*Betreff:***Veloroute Wallring, Am Theater***Organisationseinheit:*

66 Fachbereich Tiefbau und Verkehr

20.11.2023

„Der Planung und dem Bau der Radverkehrsanlagen in der Straße Am Theater wird in der als Anlage beigefügten Fassung zugestimmt.“

- Lageplan

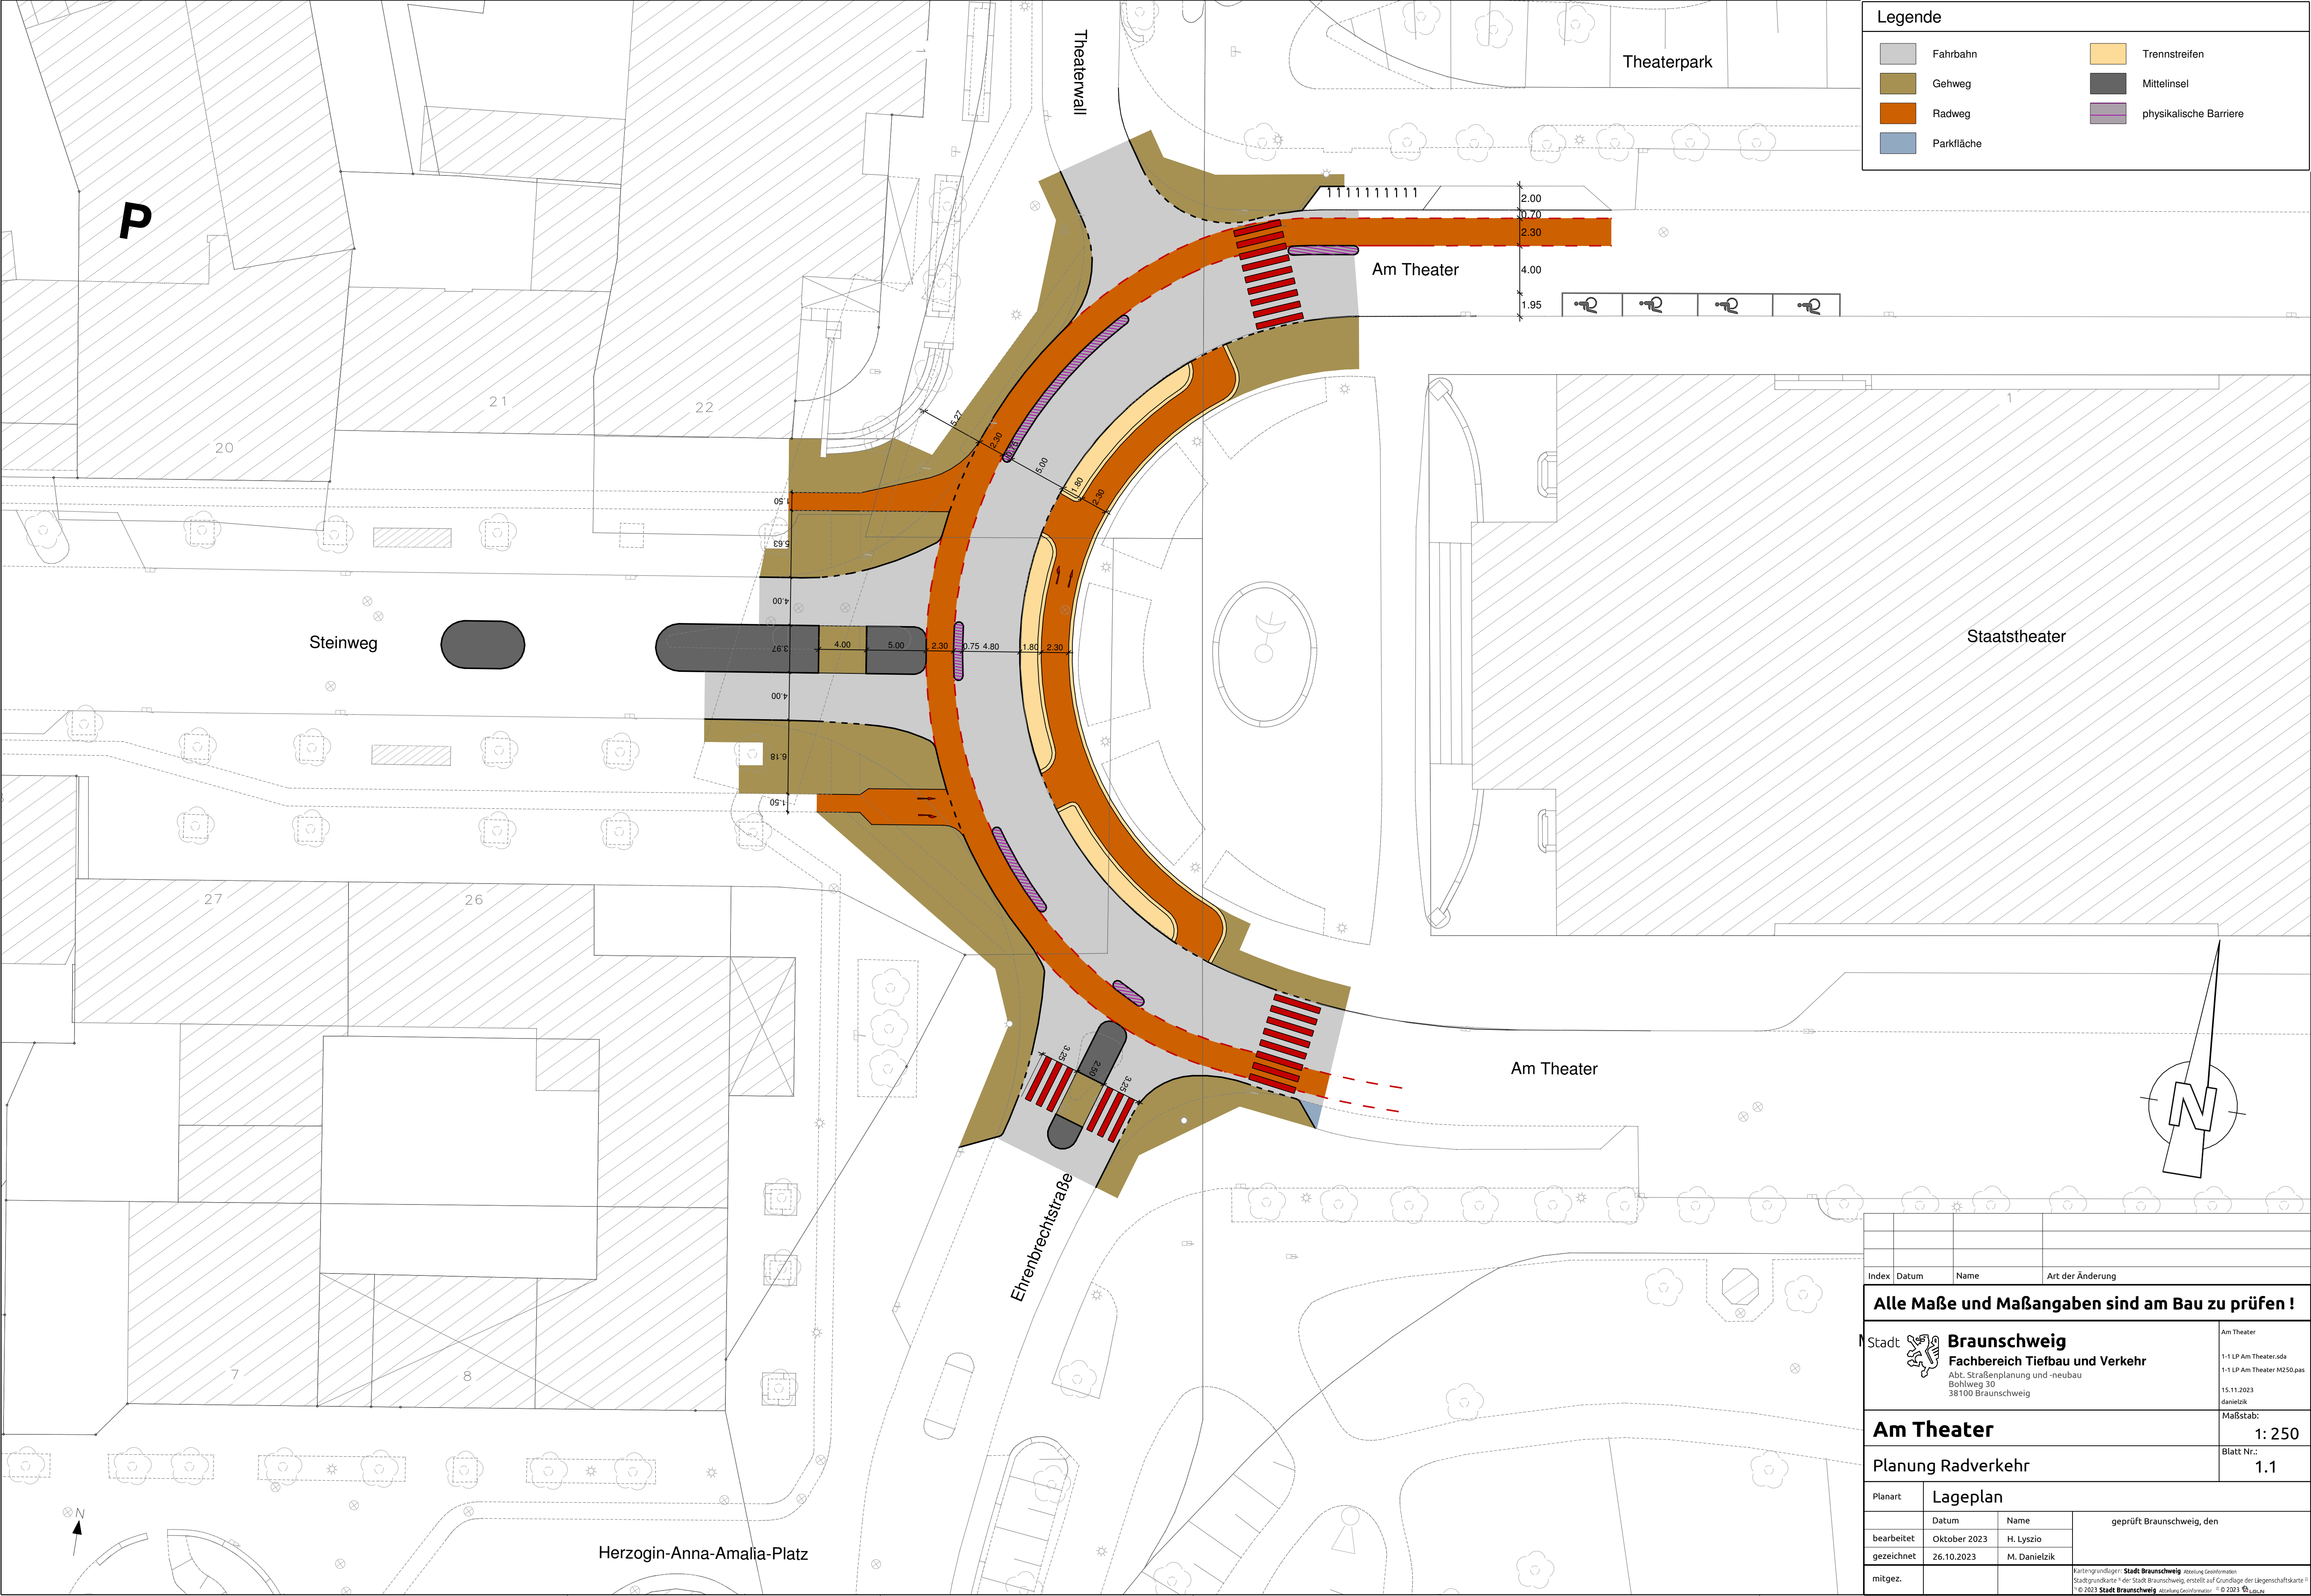
Es wurde bemängelt, dass Radfahrende zukünftig keinen Radweg neben der Fußgängerquerung über den Steinweg haben, um von Süd nach Nord zu fahren. Es wurde angezweifelt, dass die vorgeschlagene Lösung verkehrssicher sei. Es wurde dafür plädiert, den Radverkehr statt der vorgeschlagenen Lösung in beiden Richtungen über die Querungshilfe am Steinweg zu führen. Die Verwaltung führt dazu aus, dass es dem Radverkehr auch in der heutigen Verkehrsanlage nicht erlaubt ist, von Süd nach Nord den Steinweg zu queren. Die derzeitige Verkehrsanlage stellt eine Unfallhäufungsstelle dar. Insbesondere die rechtswidrige Nutzung der Radfurt in falscher Fahrtrichtung auf Höhe des Steinwegs ist unfallträchtig. Sofern diese Richtung zugelassen würde, würden deutlich mehr Radfahrende auch diese Richtung nutzen. Es wäre mit einer Zunahme von Unfällen in diesem Bereich zu rechnen.

Es wurde die Oberflächenplanung im Straßenseitenraum in nördlicher Fahrtrichtung kritisiert. Es wurde argumentiert, dass für eine Veloroute Asphalt angemessen sei. Aus Sicht der Radfahrenden ist der Wunsch nachvollziehbar. Die Verwaltung schlägt dies an dieser Stelle nicht vor, da wie oben bereits thematisiert auch die stadtgestalterischen Belange im hochwertig gestalteten direkten Umfeld des Staatstheaters zu berücksichtigen sind.

Es kam die Anregung, dass der MIV auch weiterhin an haltenden Bussen am Steinweg vorbeifahren können sollte. Aus Verkehrssicherheitsgründen (Überholen anfahrender Busse, fehlende Sicht auf Fußgänger) ist dies aus Sicht der Verwaltung abzulehnen.

Es wurde eine Roteinfärbung der Veloroute thematisiert. Die Verwaltung führt aus, dass eine flächige Roteinfärbung nicht vorgesehen ist. Die rote Farbe im Plan stellt nicht die Farbe der zukünftigen Oberfläche dar, sondern kennzeichnet im Plan Flächen für den Radverkehr. Durch unnötigen inflationären Gebrauch von Roteinfärbungen besteht die Gefahr, dass sich die Warnfunktion abnutzt. Durch die Trennelemente ist die Radverkehrsführung deutlich erkennbar.

Es wurden Fußgängerüberwege mit Zebrastreifen an den Straßen Steinweg und Am Theater angeregt. Die Verwaltung hat diesen Vorschlag an der Ehrenbrechtstraße übernommen. Die Verwaltung sieht am Steinweg aus rechtlichen Gründen derzeit keine Möglichkeit Fußgängerüberwege einzurichten. Die Fußgängerüberwege über die Straße Am Theater bleiben wie im Bestand erhalten.
